vår ref.:  
Knarvik, Alverporten 19000

## NOTAT VEDR. DISPENSASJONER FOR ALVERPORTEN - Felt BS7 og BS8 i områdeplan Knarvik, g.nr / b.nr: 188/385, 137, 187, 283, 407.

Utsnitt områdeplan for Knarvik sentrum

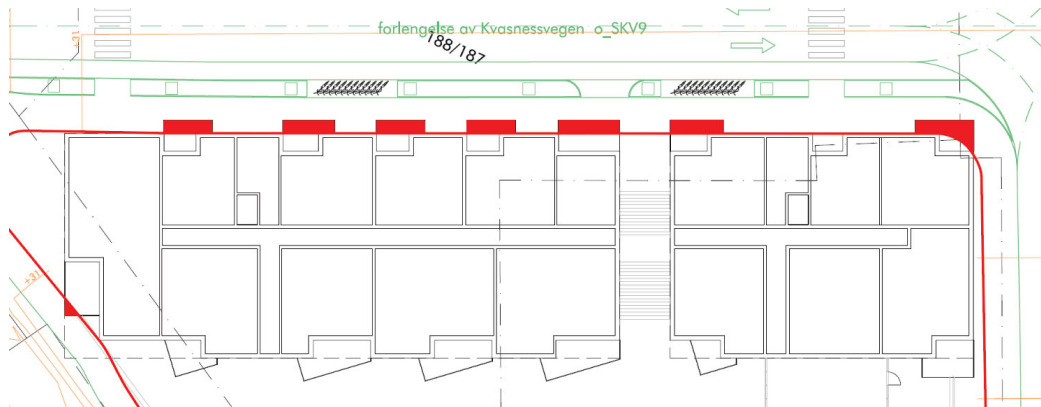
For BS8 krager balkonger ca. 1,13m ut over samferdselsareal, som **betinge dispensasjon fra formålet i planen.**

Det er også noen mindre avvik <0,5m som overskrider formålsgrensen mot regulert fotgjengerareal, som også **kan betinge dispensasjon fra planen.**

BS7, byggehøyder mot vest

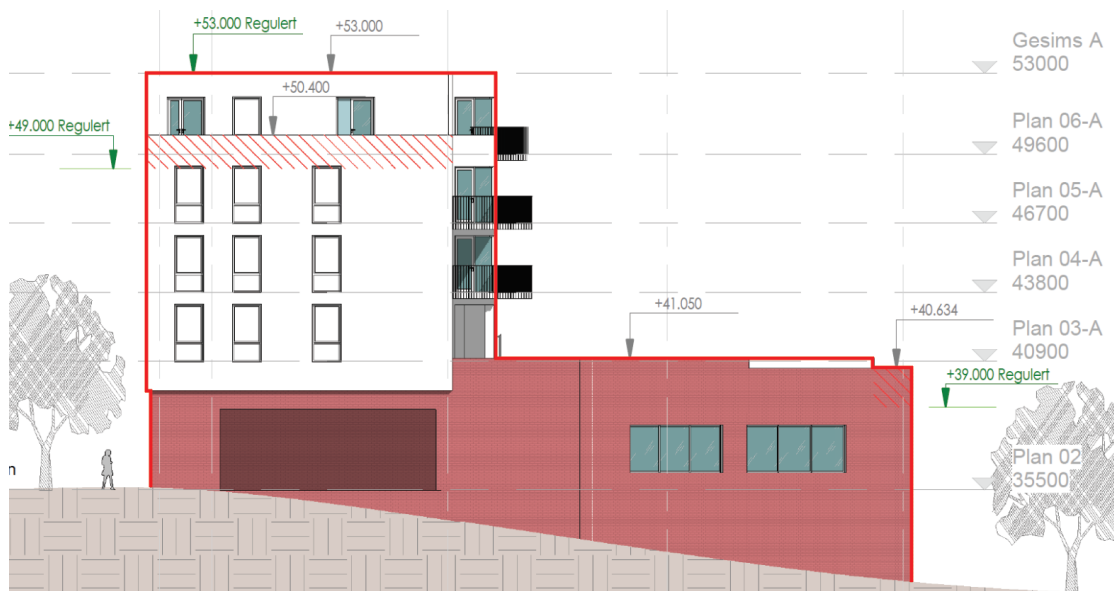
Fasade mot o\_SF5 (V) er i tegningsgrunnlaget satt til **+50,4** og er dermed **1,4m over tillatt høyde og betinger dispensasjon.**

Fasade mot BS8 (S) er i tegningsgrunnlaget vist på +39,9, men effektivt **+41,05**. Dette er **2,05m over tillatt høyde og betinger dispensasjon.**

BS8, byggehøyder mot o\_SKV9

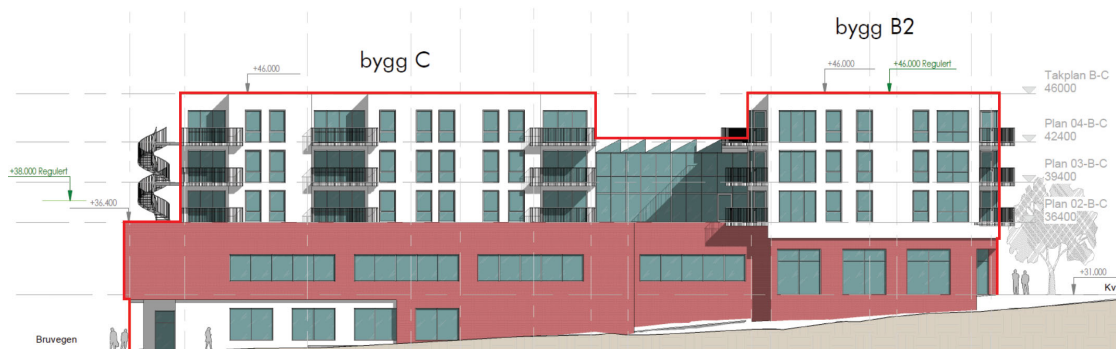
Ca. 89% av bebyggelsen mot o\_SKV9 (N) har byggehøyde +46. Dette er en overskridelse på ca. 59% og betinger dispensasjon.

Det er ikke angitt byggegrense mot vest eller øst, men da byggehøyde mot øst også er +46 vil det være rimelig å anta at det også her **betinger dispensasjon**.

BS8, byggehøyder mot o\_SKV8 og o\_SKV10

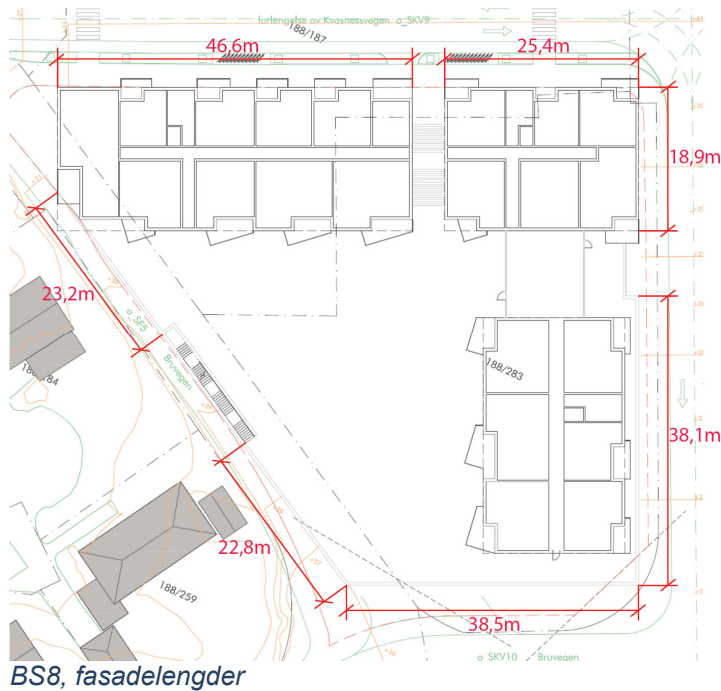
Byggehøyde mot o\_SKV10 (S) er +36,4, altså under +38 som angitt i planen, men inntrekningen fra sør er **kun ca. 4,2m** der byggehøyden øker til +46. *Det er usikkert om inntrekningen vil være tilstrekkelig til å innfri bestemmelsen eller om det betinger dispensasjon.*
